Addendum Addenda

| No./No 3 |

| Project Description / Description de projet Flight Recorder and Playback Center Renovation | | |
| Project No./No de projet U61 | Departmental Representative / représentant ministériel Benoit Huot | Date 7-Dec-2023 |

Date Printed DD MM YYYY / Date imprimée

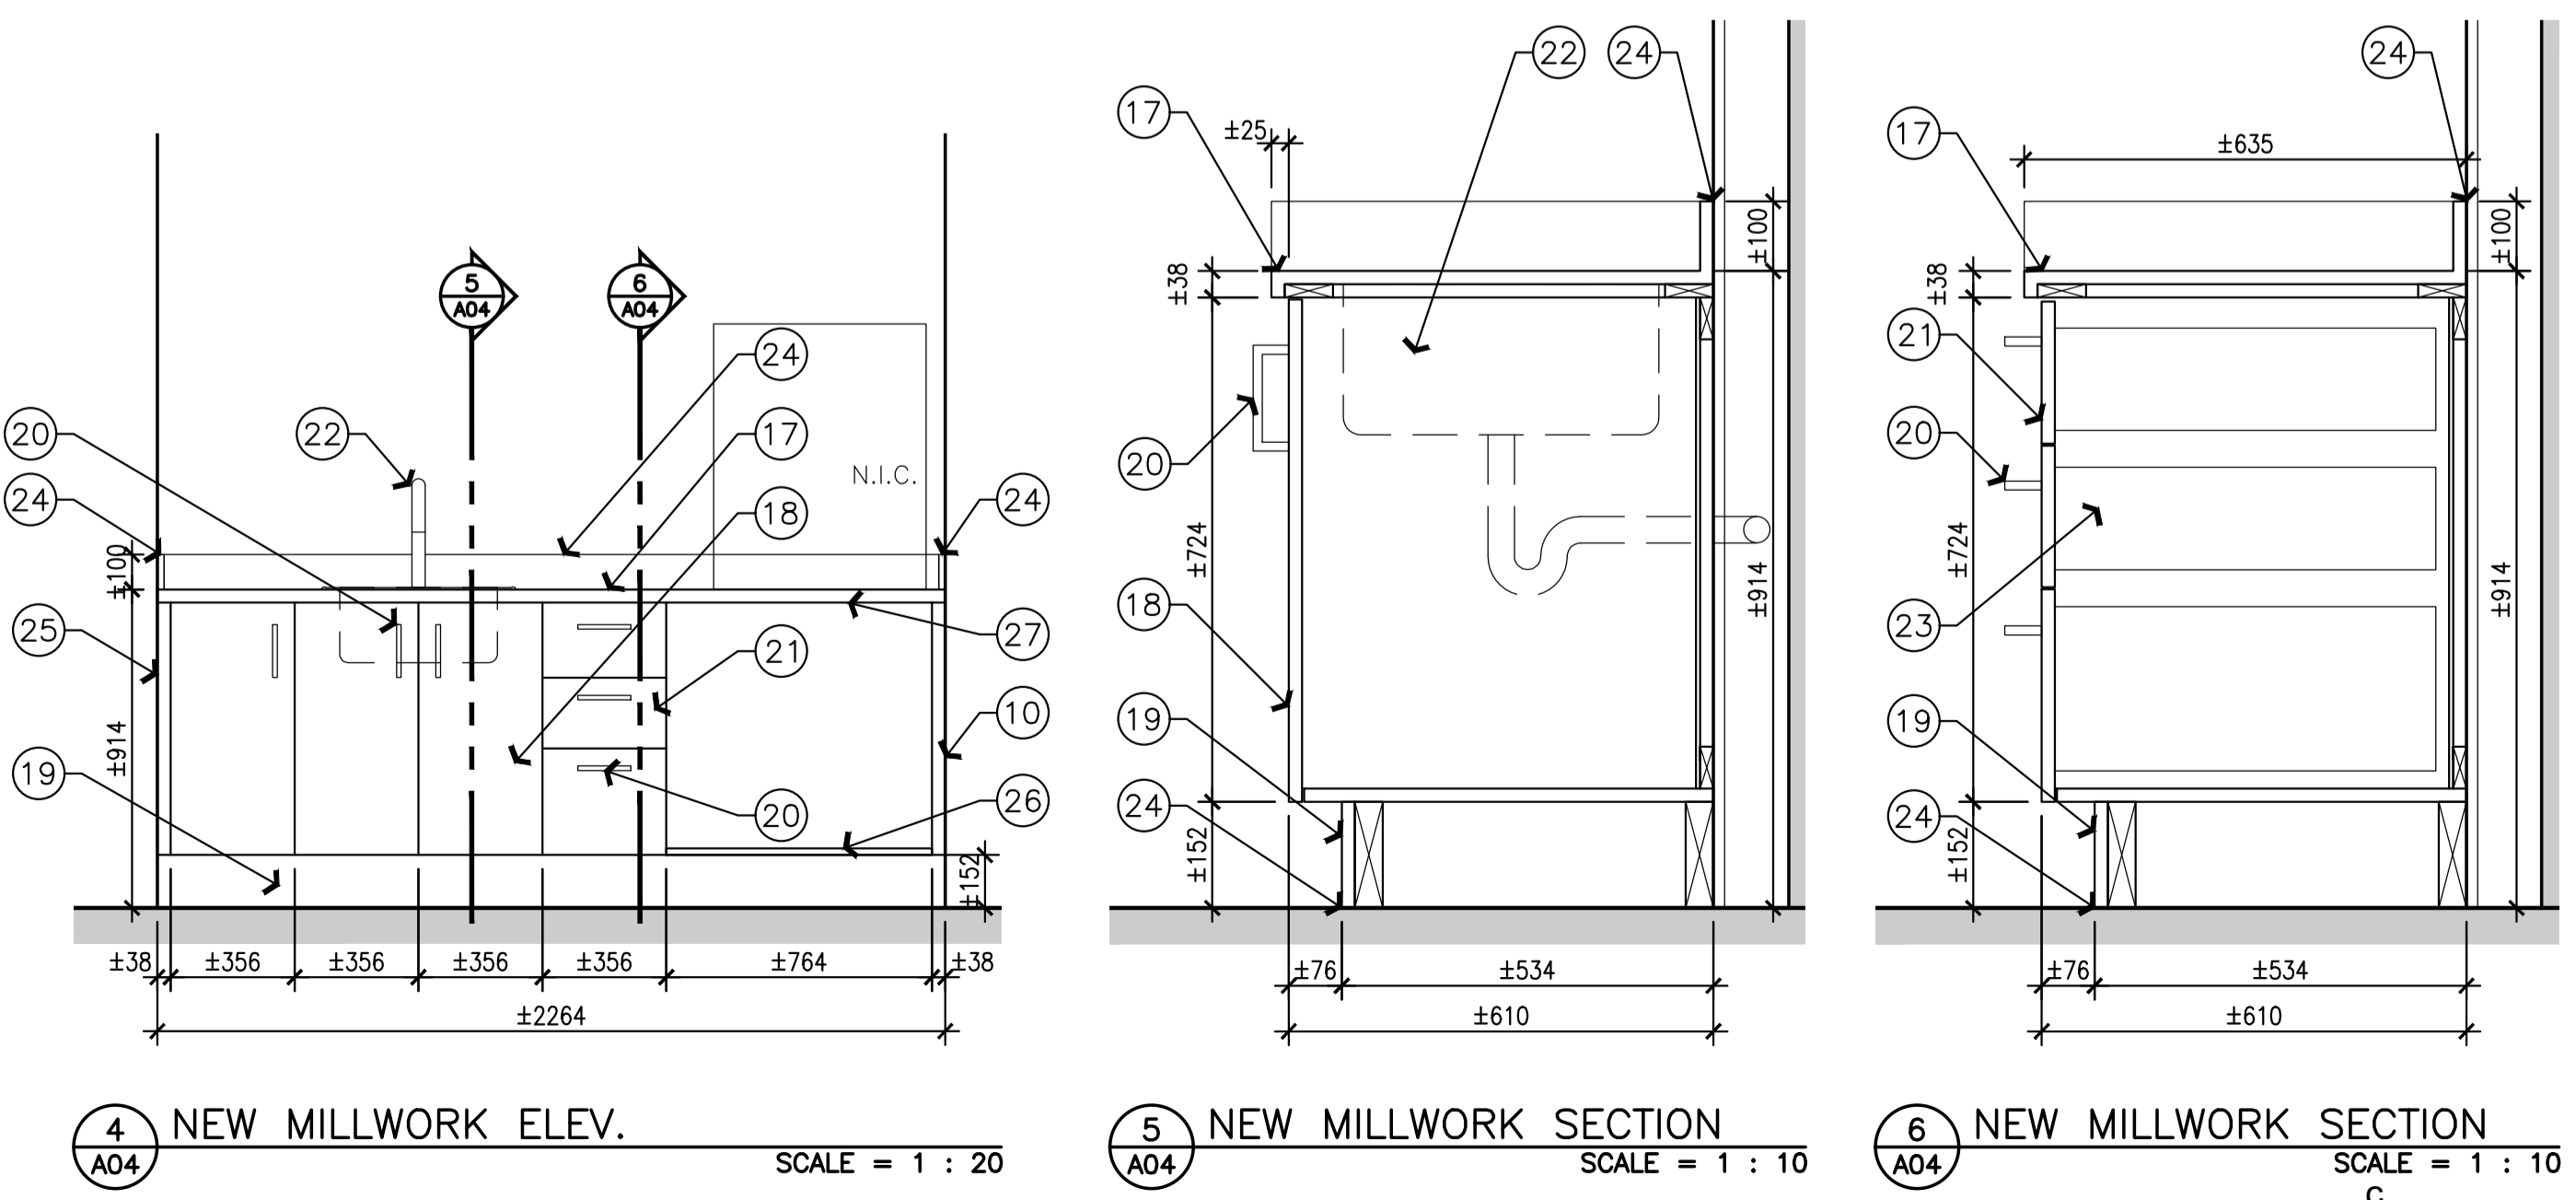
- 1** Please find attached drawings issued for addendum 3.
 - 1.1** Drawing 6018-A02 – Drawing 3/A02: Reference for section detail (7/ A05)
 - 1.2** Drawing 6018-A04 – Door and door frame schedule:

- a. Increase door height (all doors – D01, D02, D03, D04, D05) from 2032mm (80”) to 2135mm (84”).
 - b. Increase door width (all doors - D01, D02, D03, D04, D05) from 915mm (36”) to 965mm (38”)/ 1930mm for double door only.

7 SECTION - ROOM 157
SCALE = 1 : 40

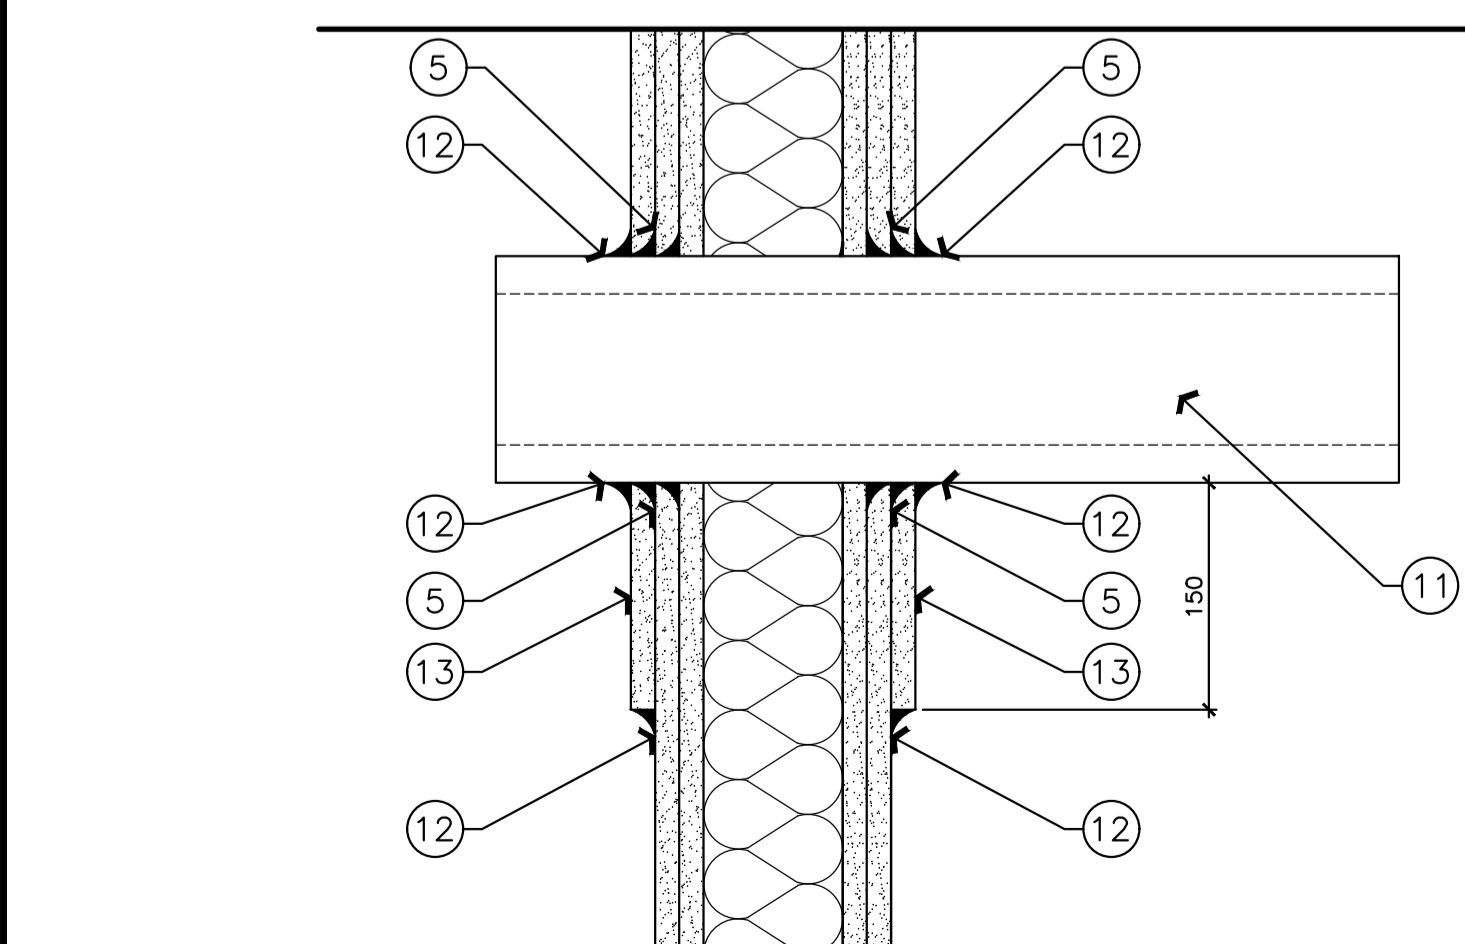
- Drawing 6018-A05: New section detail (7/ A05) at wall opening for clarification/
 - 1.3** information purposes on bulkhead, wall and ceiling construction in that area specifically.
